Association de *Protection Rivière Ariège*

**ENQUETE PUBLIQUE SUR LA DEMANDE CREATION  
D'UNE CENTRALES HYDROELECTRIQUES SUR LE BASSIN VERSANT DE L'ORIEGE  
PAR LA SOCIETE SHEMA (GROUPE EDF)  
SUR LA COMMUNE D'ORLU**

*Bassin versant de l'Oriège et installations hydroélectriques*

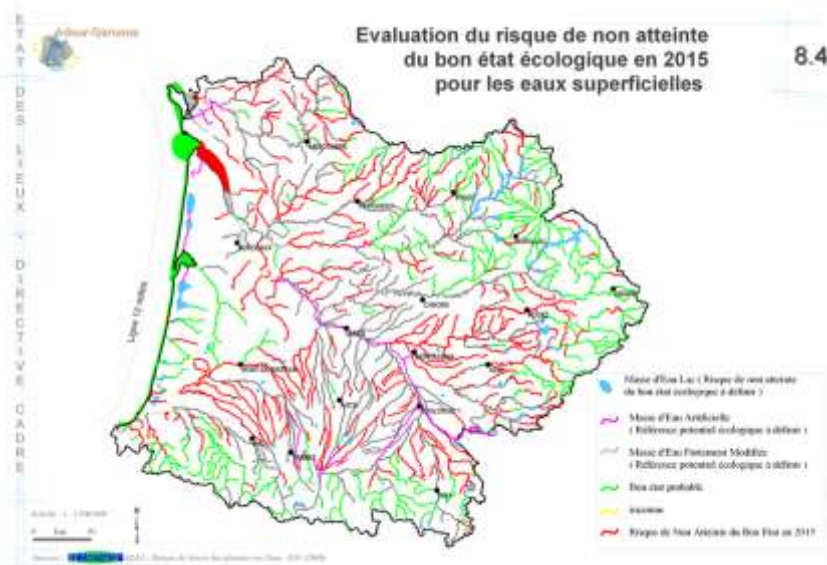
L'Oriège à l'aval de la centrale de haute chute d'Orlu est déjà très fortement impactée par l'hydroélectricité : privation des débits naturels sur une grande partie de son bassin versant, hydrologie naturelle inversée, fortes variations brutales des débits (éclusée) etc. EDF, dont la SHEMA est une filiale, en est directement responsable.

Comme nous l'avons montré précédemment (figure 1), le bassin versant de l'Oriège est déjà très fortement impacté par les multiples ouvrages hydroélectriques. Cependant, ses débits naturels à l'aval de la centrale des Forges restent importants puisqu'ils représentent les débits des 2/3 de son territoire d'origine (63%).

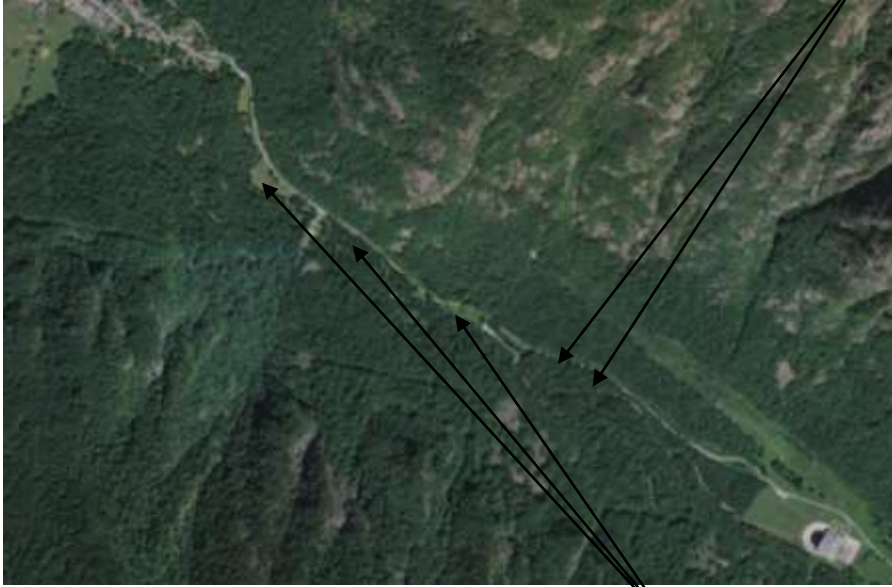
De plus, ils nous semblent que l'expertise de franchissabilité des 4 arches sur les ouvrages ci-dessous dans le TCC doit être faite avant de proposer un débit réservé à 850l/s.

L'ouvrage Ouv002 correspond au ROE 76913 appelé « Pont de Ramière »

L'ouvrage Ouv003 correspond au ROE 76912 dit « Pont de Salfaji ».
